### Uttalelse til varsel om oppstart av detaljreguleringsplan – Hanskemakerbakken 1 m.fl. og Roald Amundsens vei 6 m.fl. – Gnr. 423 bnr. 91 m.fl. – Trondheim kommune – PlanID 20240033

## Uttalelse - oppstart av reguleringsplan for Hanskemakerbakken 1 - 3 - 5 - 7 og 9 - Roald Amundsens vei 6 - 8 og 10 - Trondheim kommune

## **Innspill til varsel om oppstart av planarbeid, reguleringsplan (detaljregulering), Hanskemakerbakken 1, 3, 5, 7 og 9 og Roald Amundsens vei 6, 8 og 10, Trondheim kommune - Agraff Arkitektur**

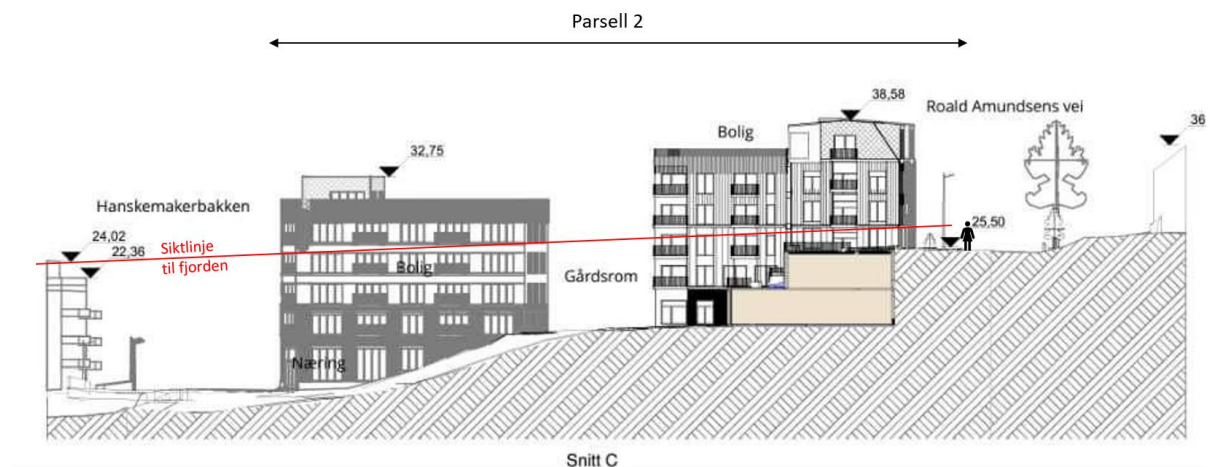
Forslagstiller SEBO har skissert fire blokker på seks etasjer, derav fire etasjer over gateplan (Figur 1). På nordsiden av Roald Amundsens vei er blokkene i kontakt med den historiske småhusbebyggelsen i Steinberget, definert som Hensynssone kulturmiljø. Vi konstaterer at:

- Tverrsnittene som følger forslaget (Situasjonssnitt A10-04 og 05 i planmaterialet) viser en mønehøyde på de skisserte blokkene som er 13 m over Roald Amundsens vei.
- Mønehøyden er 2 til 2,5 m over mønehøyden på eksisterende boliger på sørsiden av veien.

Forslaget er derfor eksplisitt i strid med kravet til fri sikt i heftelsen for parsell 2. I tillegg bryter byggehøydene og fotavtrykket med Trondheim kommunes reviderte veileder for plan- og byggesaker, Byform og arkitektur kapittel 5.4:

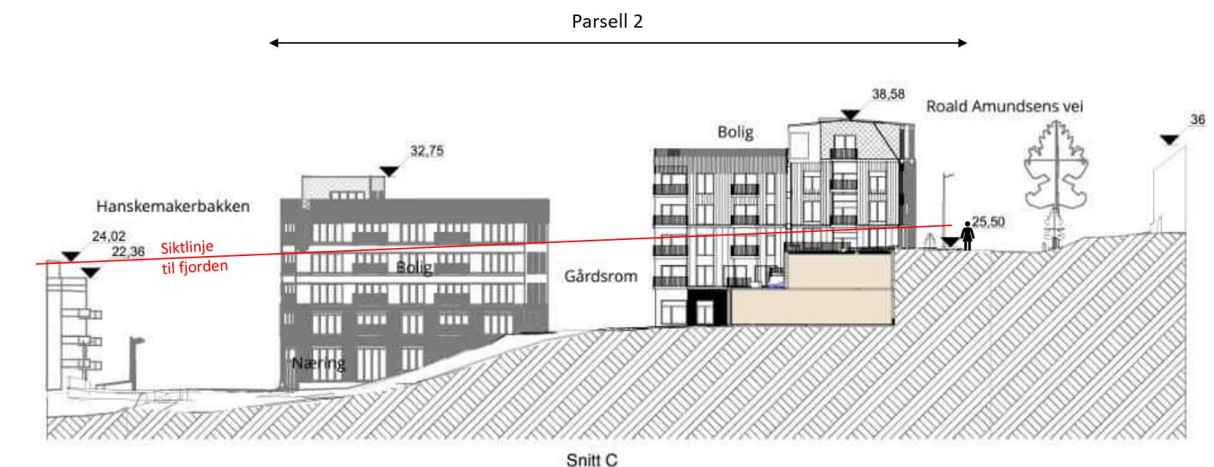
Forslagstiller SEBO har skissert fire blokker på seks etasjer, derav fire etasjer over gateplan (Figur 1). På nordsiden av Roald Amundsens vei er blokkene i kontakt med den historiske småhusbebyggelsen i Steinberget, definert som Hensynssone kulturmiljø. Vi konstaterer at:

- Tverrsnittene som følger forslaget (Situasjonssnitt A10-04 og 05 i planmaterialet) viser en mønehøyde på de skisserte blokkene som er 13 m over Roald Amundsens vei.
- Mønehøyden er 2 til 2,5 m over mønehøyden på eksisterende boliger på sørsiden av veien.

Forslaget er derfor eksplisitt i strid med kravet til fri sikt i heftelsen for parsell 2. I tillegg bryter byggehøydene og fotavtrykket med Trondheim kommunes reviderte veileder for plan- og byggesaker, Byform og arkitektur kapittel 5.4:
